1.1 CONCEPTO TÉCNICO No. CT:	CT-7742
1.2 ÁREA:	Análisis de Riesgos y Efectos de Cambio Climático
1.3 COORDINACIÓN:	Estudios y Conceptos Técnicos
1.4 REFERENCIA CRUZADA RADICADO IDIGER:	2014ER4661-2014ER5221
1.5 RESPUESTA OFICIAL No.	RO-73499

2.1 SOLICITANTE:	Curaduría Urbana No 3
2.2 PROYECTO:	Transversal 5F Bis A No 44 A - 73 Sur (*)
2.3 LOCALIDAD:	18. Rafael Uribe Uribe
2.4 UPZ:	54. Marruecos
2.5 BARRIO O SECTOR CATASTRAL:	Barrio Catastral Puerto Rico
2.6 DIRECCIÓN:	Transversal 5F Bis A No 44 A - 73 Sur
2.7 CHIP:	AAA0011CHKC
2.8 MANZANA CATASTRAL:	04
2.9 PREDIO CATASTRAL:	01
2.10 ÁREA (Ha):	0.0072 (*)
2.11 FECHA DE VISITA:	Agosto 29 de 2014

Figura 1. Localización del proyecto ubicado en el predio de la Transversal 5F Bis A No 44 A - 73 Sur, en el Plano Normativo de Amenaza por Remoción en Masa del POT (Decreto 190 de 2004), el cual se encuentra en Amenaza Media

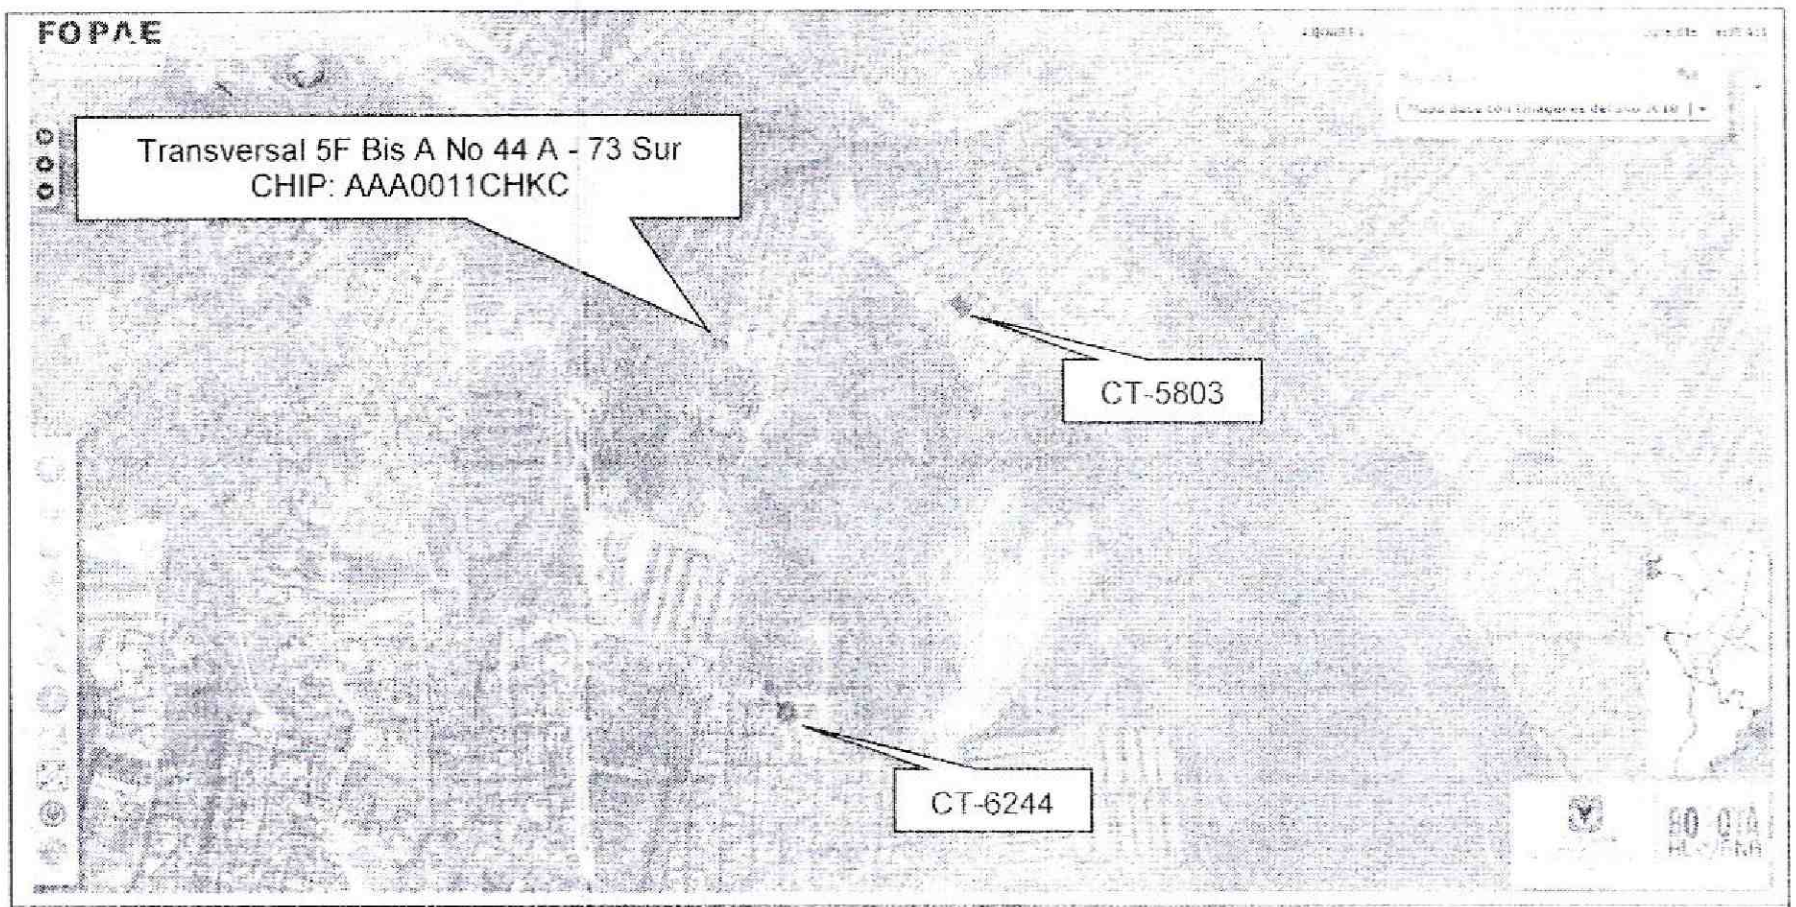
Conforme con el plano normativo de "Amenaza por Remoción en Masa" del Plan de Ordenamiento Territorial de Bogotá – POT, el sector donde se localiza el proyecto ubicado en la Transversal 5F Bis A No 44 A - 73 Sur de la Localidad de Rafael Uribe Uribe, se encuentra en una zona de AMENAZA MEDIA por procesos de remoción en masa. Ver (Figura 1).

Fotografía No. 1. Predio objeto de visita en el cual se encontró un lote con cerramiento en teja. Se evidencia que la zona cuenta con vías principales pavimentadas y algunas secundarias sin pavimentar, como lo es la del acceso al predio por el costado sur.

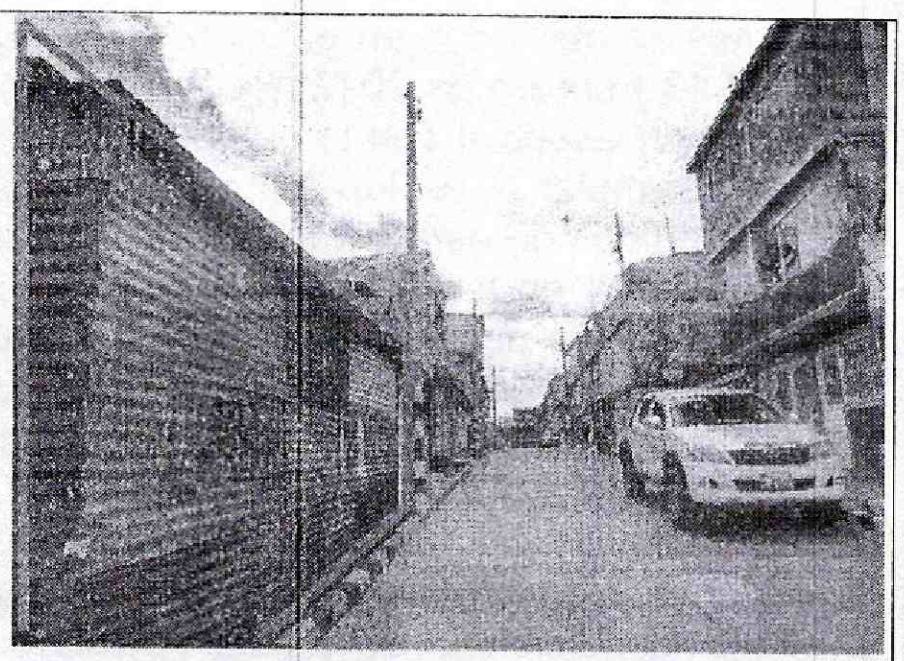
En el sector se encuentran edificaciones hasta de dos (3) niveles de altura, las cuales cuentan con sistemas estructurales de tipo mampostería simple y parcialmente confinada. En el momento de la visita técnica al predio objeto del presente concepto técnico se encontró un lote con cerramiento en teja. En el predio no se observaron evidencias de afectación por procesos de remoción en masa de carácter local en su interior, ni de carácter general en la ladera o zonas aledañas al predio evaluado (Fotografías No 1 a 2).

Teniendo en cuenta los aspectos observados y evaluados en este concepto técnico, se considera que para la construcción del proyecto ubicado en el predio de la Transversal 5F Bis A No 44 A - 73 Sur de la Localidad de Rafael Uribe Uribe, **NO SE REQUIERE** adelantar la FASE II del estudio detallado de amenaza y riesgo por remoción en masa, de acuerdo con lo establecido en la Resolución 227 de 2006; por otra parte, esto no exime al constructor del cumplimiento del resto de la normatividad vigente (Norma Sismo Resistente – Código de Construcción – Resolución de Legalización, etc.).
